**КАМПАНИЯ 5677 - Отзывная кампания**  
**Модели: Fiat 500, Linea, Qubo и Doblò Panorama**  
**- трубопровод усилителя тормозов**

# КАМПАНИЯ

5677

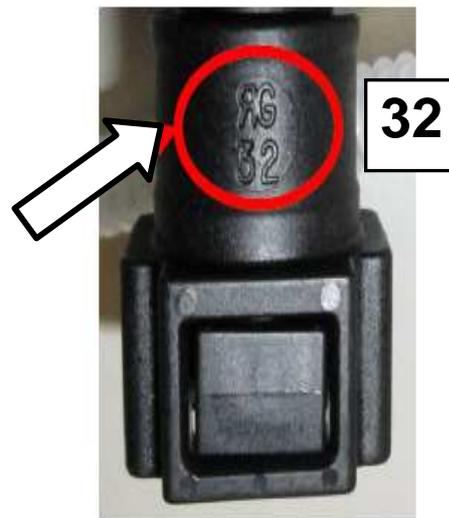
Найдите в моторном отсеке вакуумный трубопровод усилителя тормоза и выполните описанную ниже проверку.

На соединительном элементе между усилителем тормоза и двигателем найдите номер, выбитый на разъеме.

- Если на нём нет числа 32, то компонент является **соответствующим** и автомобиль можно выдавать клиенту, установив разъем на место и плотно его зафиксировав.
- Если на нем есть номер 32, то компонент является **не соответствующим**, и Вам необходимо будет заменить трубопровод (см. «Наличие запчастей») как описано в разделе Оп. 3330D24 Руководства по техобслуживанию (Service Manual).
